福建竹天下置业发展有限公司

竹天下文化广场商业街

规划变更方案

二零一五年一月·福州

一层平面图

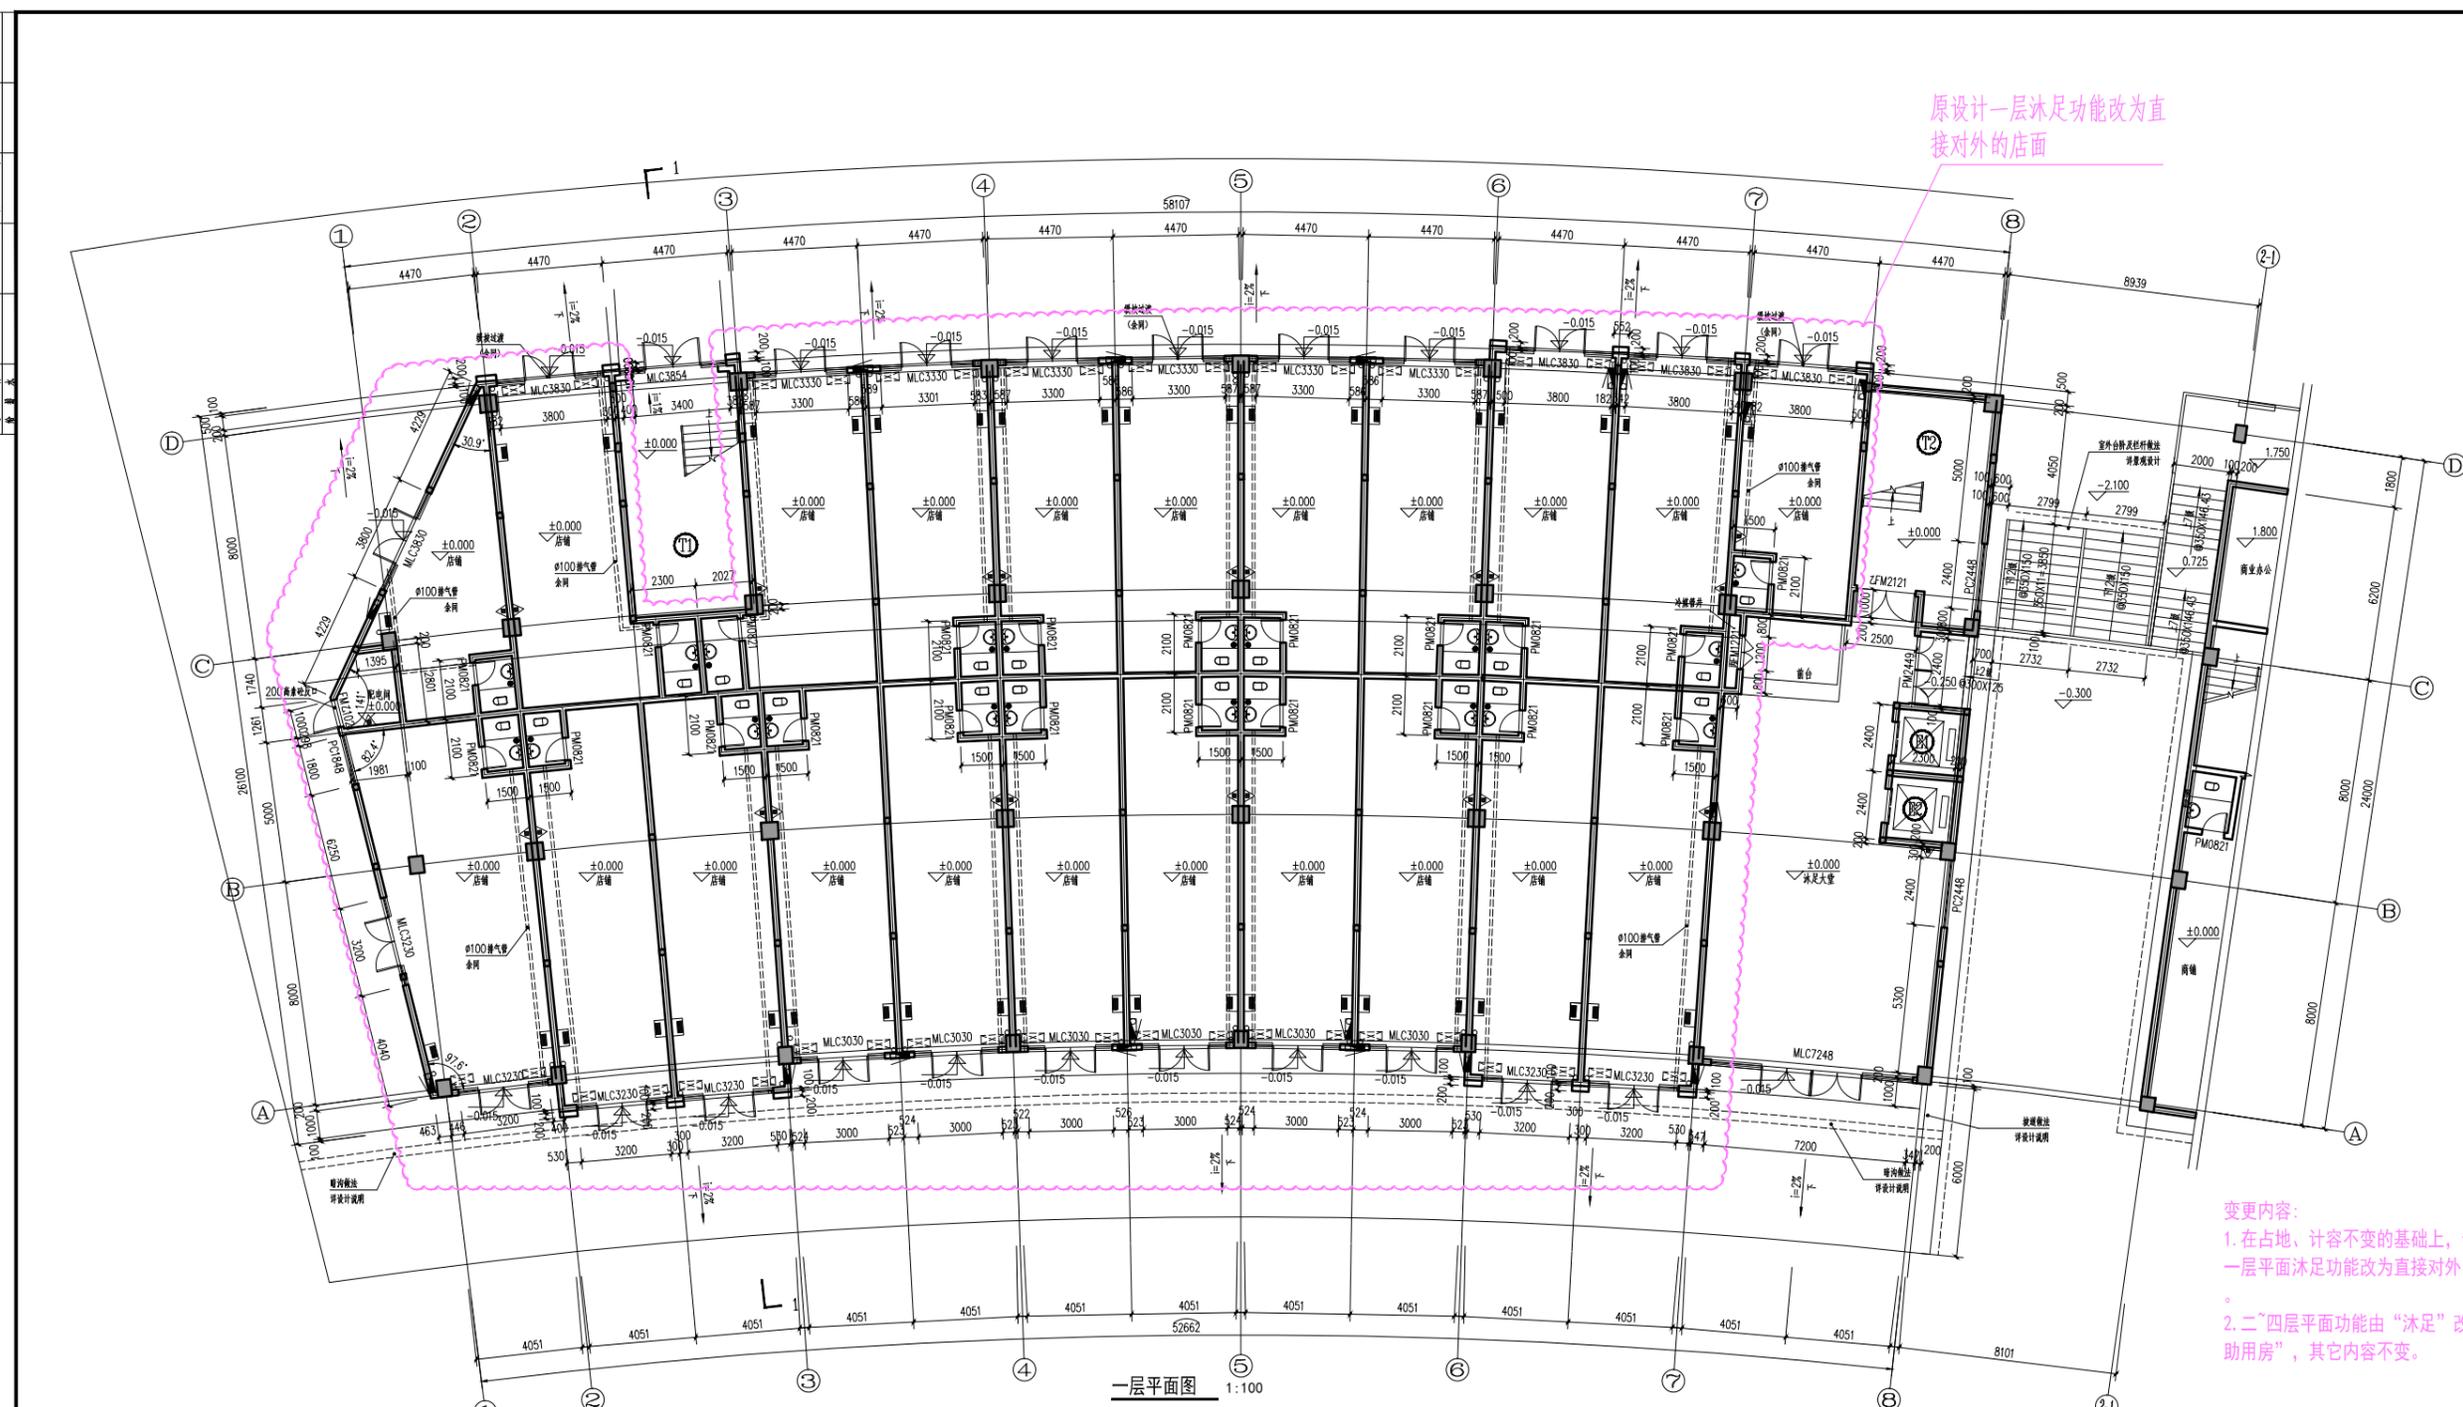
原设计一层沐足功能改为直接对外的店面

变更内容:
1. 在占地、计容不变的基础上, 竹天下二期一层平面沐足功能改为直接对外的商业店面
2. 二~四层平面功能由“沐足”改为“商业辅助用房”, 其它内容不变。

图名：
标高-4.100处平面图

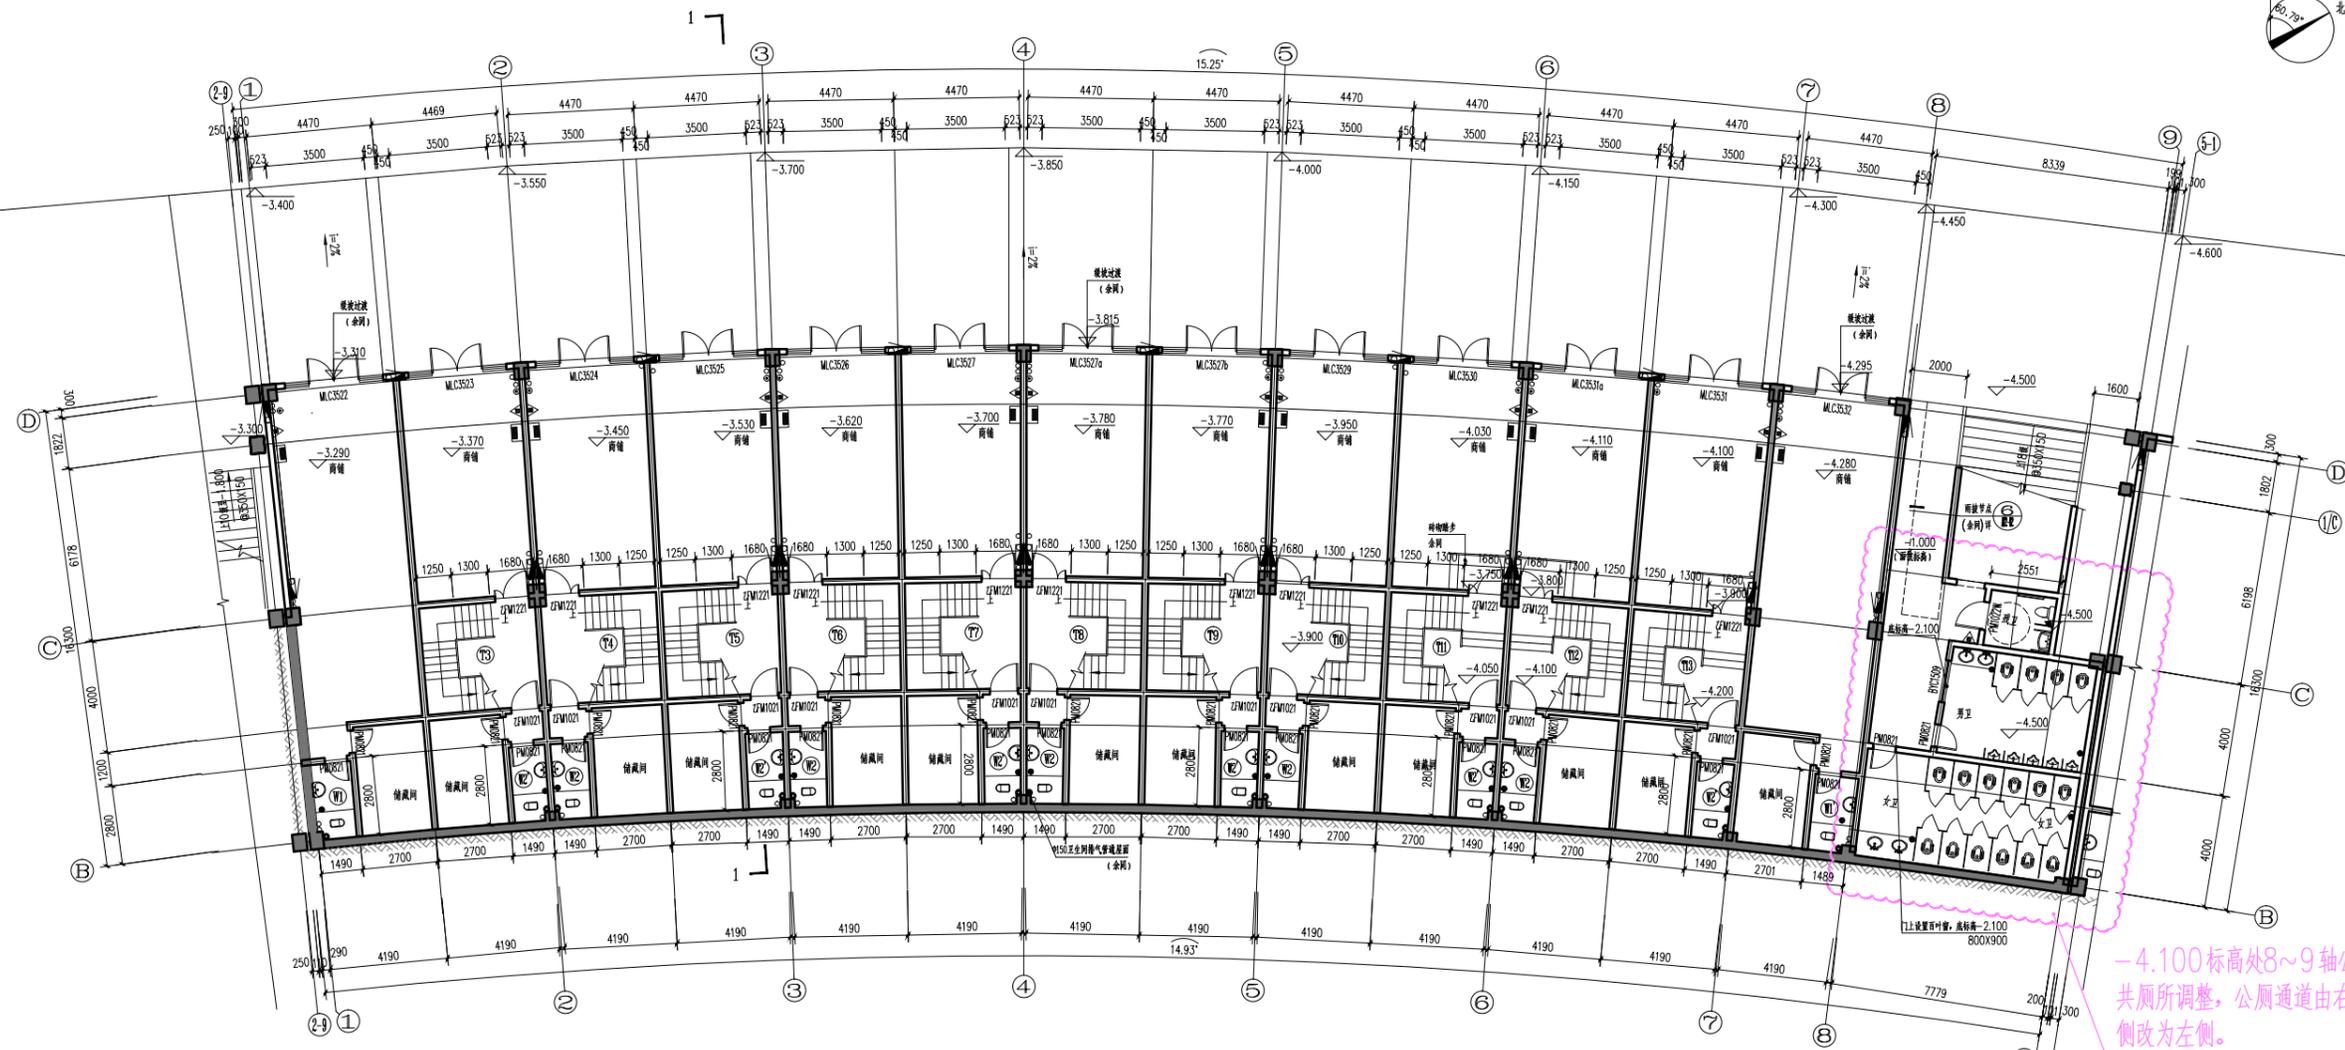
-4.100标高处8~9轴公共厕所调整，公厕通道由右侧改为左侧。

变更内容：
1.-4.100标高处8~9轴公共厕所调整，公厕通道由右侧改为左侧。

标高-5.300处平面图

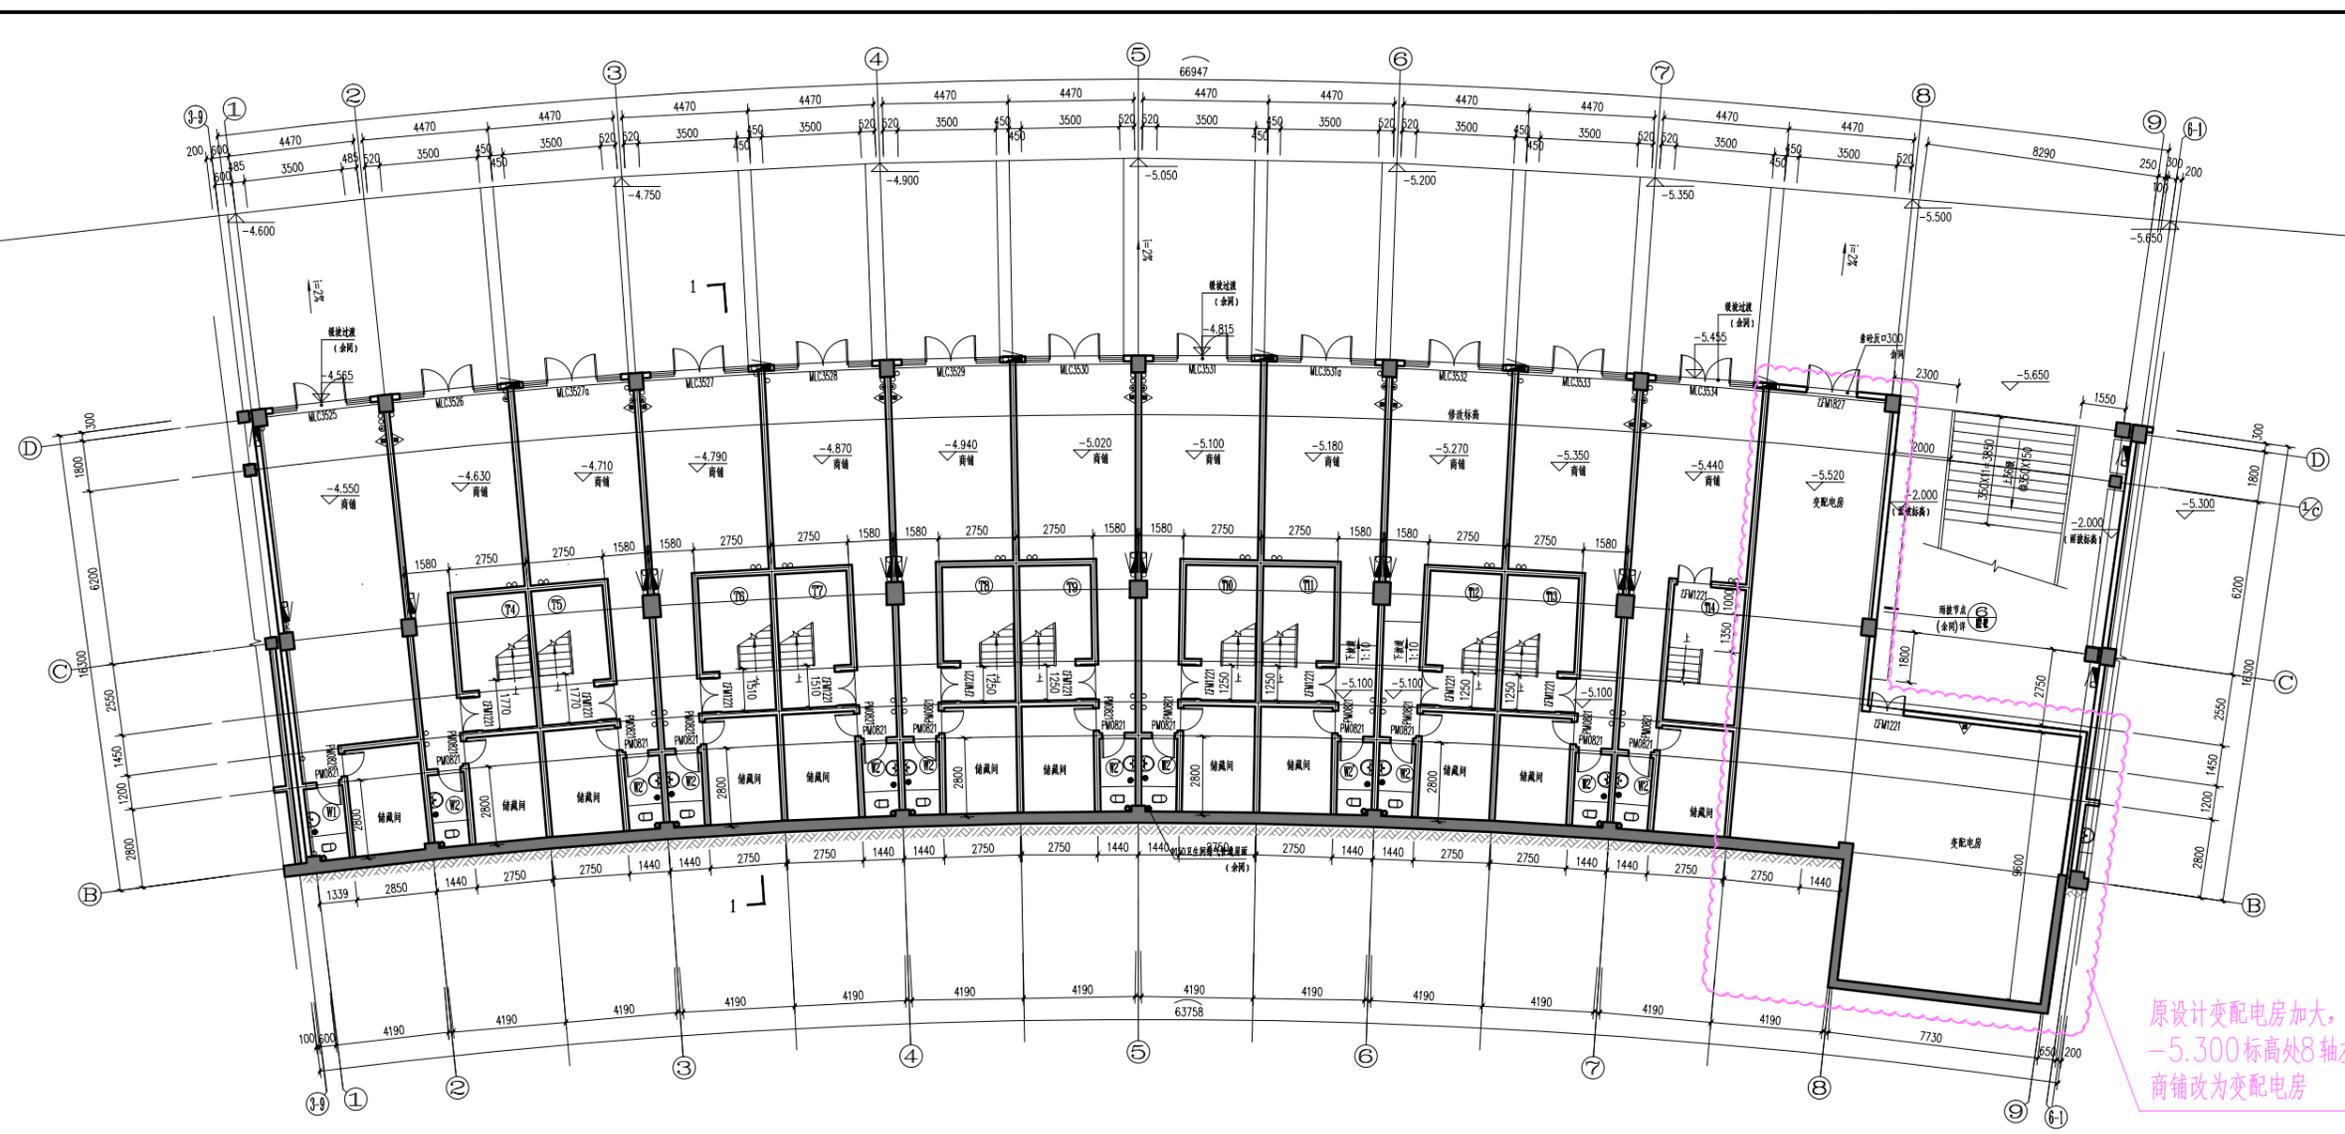
原设计配电用房加大，
-5.300标高处8轴左侧
商铺改为配电用房

变更内容:
1. 原设计配电用房加大，-5.300标
高处8轴左侧商铺改为配电用房。
